2735-103 – Bieterfrage 01

Am 2024-12-12 gingen im Zuge oben genannten Vergabeverfahrens folgende Fragen ein:

PLANVERFASSER SWECO SWEKO GMBH FRANKLINSTRASSE 28/29, 10587 BERLIN Tel.: 030 / 700 182-0, Fax: 030 / 700 182-180 E-mail: architecs@sweco-gmbh.de	PROJ.NR. M-19-012	FLUR FLURSTÜCK	BAUHERR LANDKREIS MITTWEIDA KRANKENHAUS GMBH HAINICHENER STRASSE 4-6 09648 MITTWEIDA	TYPENBLATT 6111
	PLANART AUSFÜHRUNGSPLANUNG	STAND 02.08.2024	PLANNR. LMK_ARC_A_DE_D02_502	INDEX C
WDVS Sockel Detail				
MAGSTAB 1:5	GEZ. BRE	GEZ. AM 04.08.2021		
HINWEIS: - ALLE MAßE SIND RECHTZEITIG VOR FERTIGUNGS- UND AUSFÜHRUNGSBEGINN ÖRTLICH VERANTWORTLICH ZU ÜBERPRÜFEN. - ABWEICHUNGEN SIND MIT DER BAULEITUNG ABZUSTIMMEN. - DETAILPLAN GILT NUR IM ZUSAMMENHANG MIT DER 1:50-PLANUNG UND DER FACHPLANUNG.

- Bauzeitenplan
- Detailschnitt Fassade

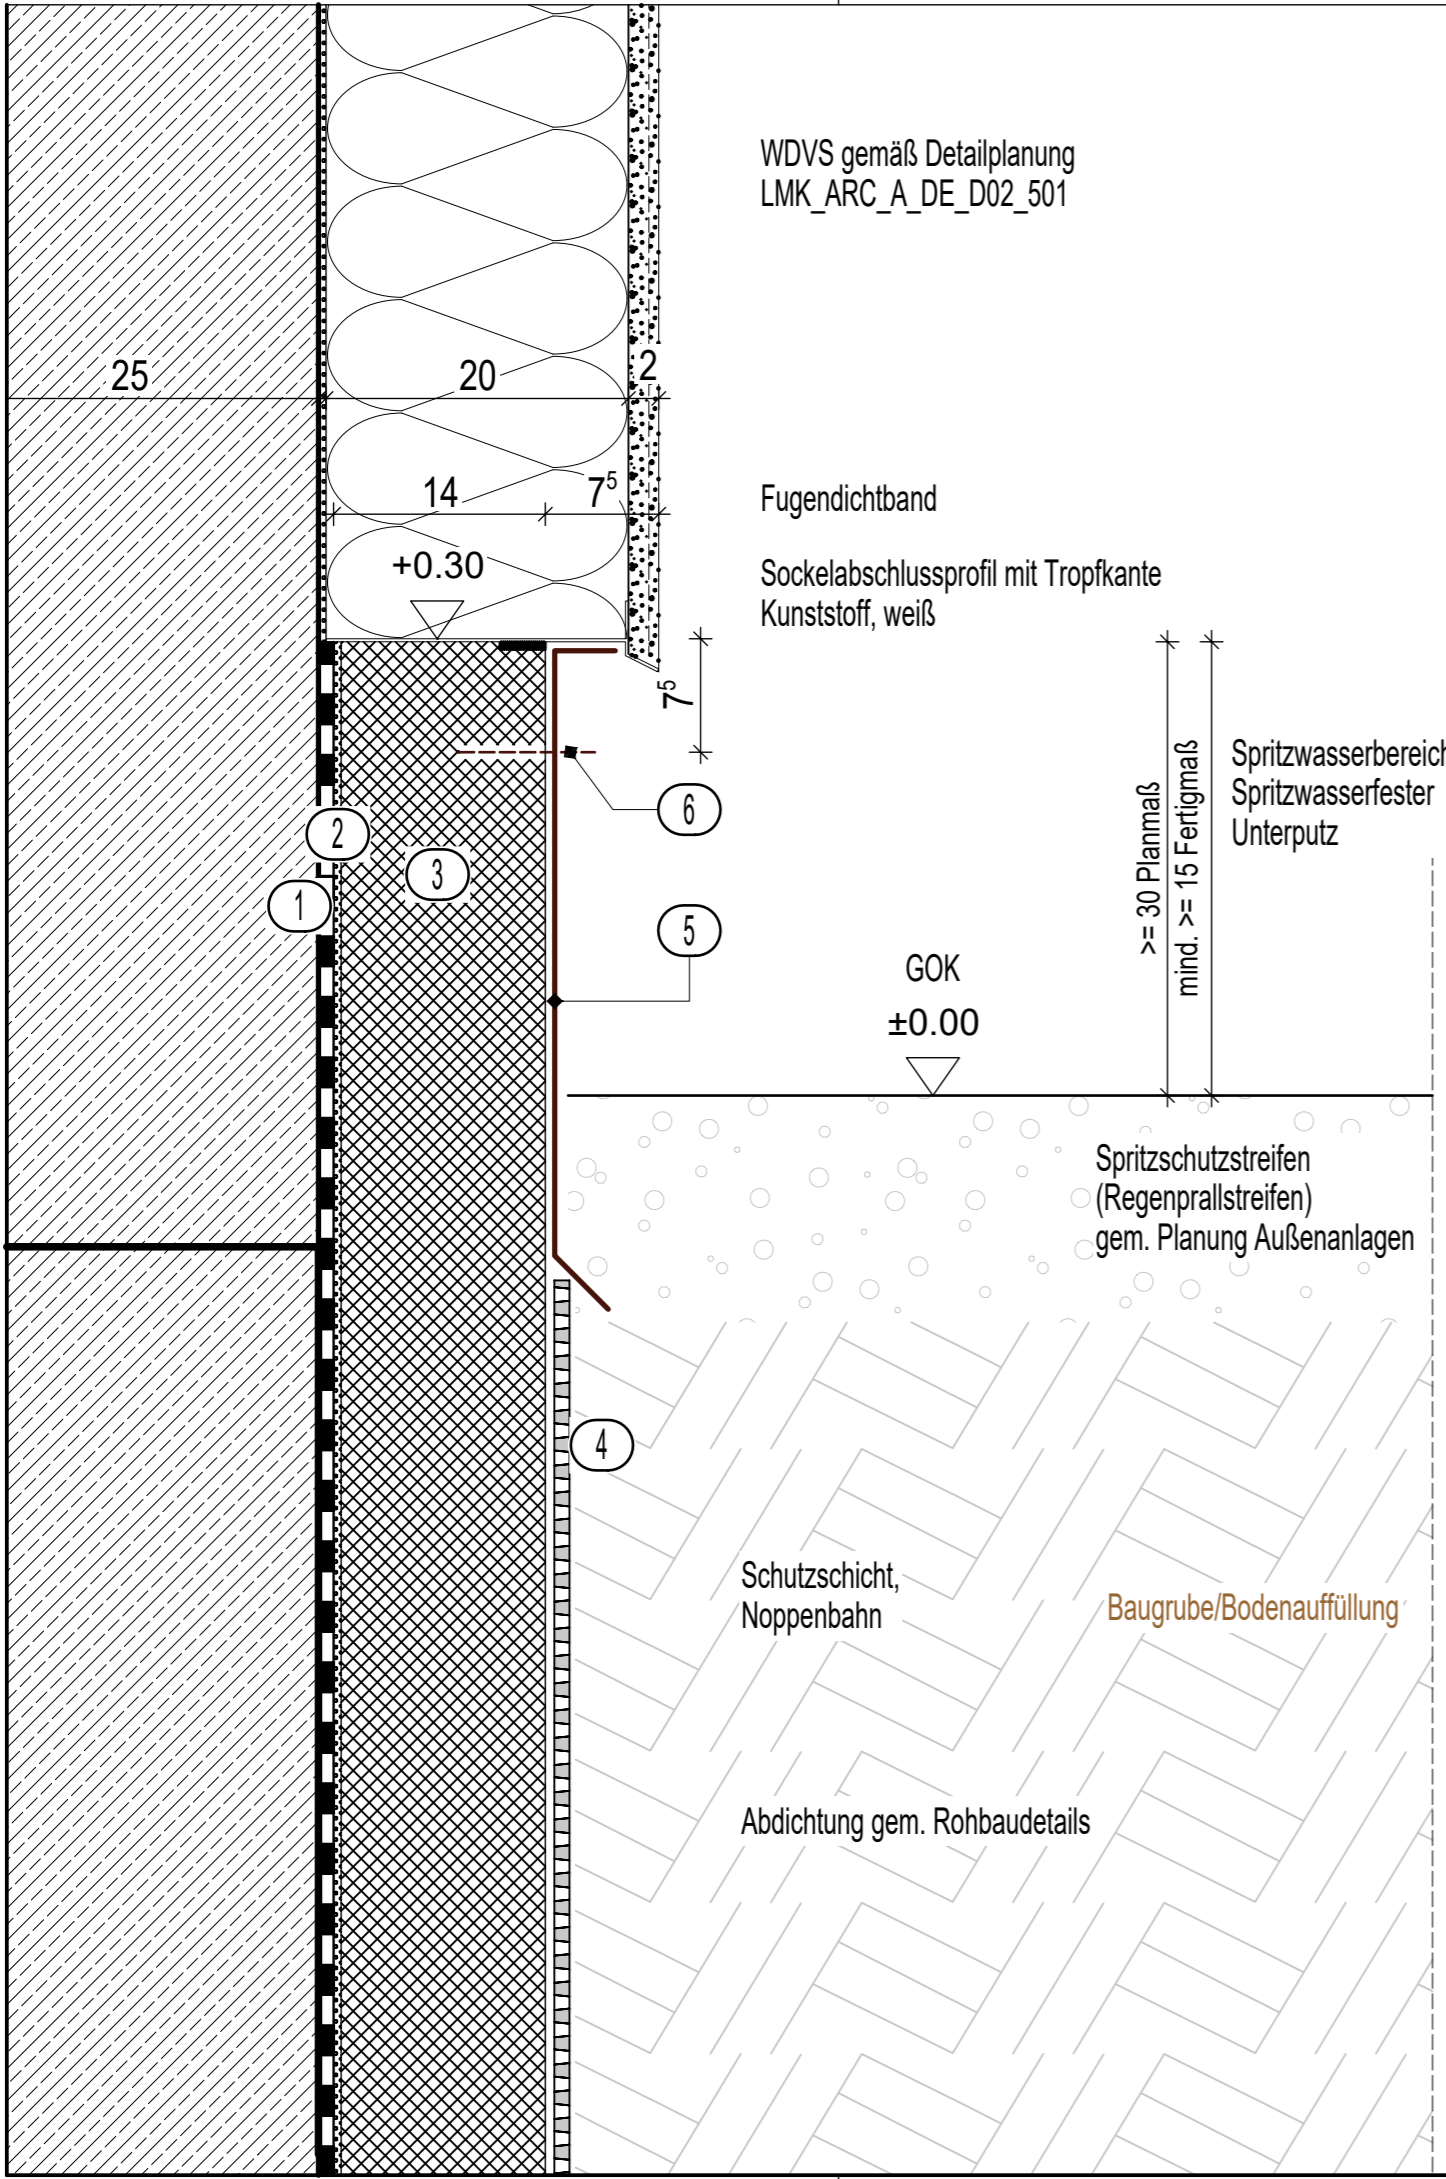
„Sehr geehrte Damen und Herren,
hiermit hätten wir folgende Fragestellung:
Ist es wirklich angedacht in einer WDVS Fassade Daueranker einzusetzen? Oder ist diese Position angedacht für WDVS Anker? Dies ist für uns nicht richtig ersichtlich warum man dies machen sollte.“

„In Position 02.01.50 sind dauerhafte Verankerungsvorrichtungen nach DIN 4426 ausgeschrieben. Gemäß Vorbemerkungen wird ein WDVS mit Gesamtaufbau ca. 22 cm eingesetzt. Nähere Angaben zur Ausführung des WDVS lassen sich aus dem jetzt vorliegenden Leistungsverzeichnis nicht erkennen. Aus Gewährleistungsgründen sollte diese Leistung in das Gewerk Fassade integriert werden, da die Daueranker gemäß DIN 4426 passend zum jeweiligen System des Fassadenaufbaus ausgewählt werden müssen.
Sollte dies nicht möglich sein, ergibt sich folgende Bieteranfrage:
Welcher Typ Daueranker nach DIN 4426 soll gewählt werden, da zum jetzigen Zeitpunkt keine näheren Angaben zum Fassadenaufbau bekannt sind?“

Gemäß der vorliegenden Planung liegt die Oberkante Attika bei mehr als 8,00 m Höhe gegenüber Gelände. Damit sind die in der DIN 4426:2017-01 Abs. 6.3 beschriebenen Daueranker an der Fassade anzubringen. Die Anker sind als Daueranker anzubieten.

Dem beiliegenden Detailblatt ist die Ausführung des WDVS zu entnehmen. Damit ist die Art und das System der Daueranker im Zuge der Werkplanung auswählbar. Essentiell ist die thermische Entkopplung zum Betontragwerk. Wünschenswert wäre eine Entfernbarkeit der Ankeröse und ein Verschluss mittels Deckel.
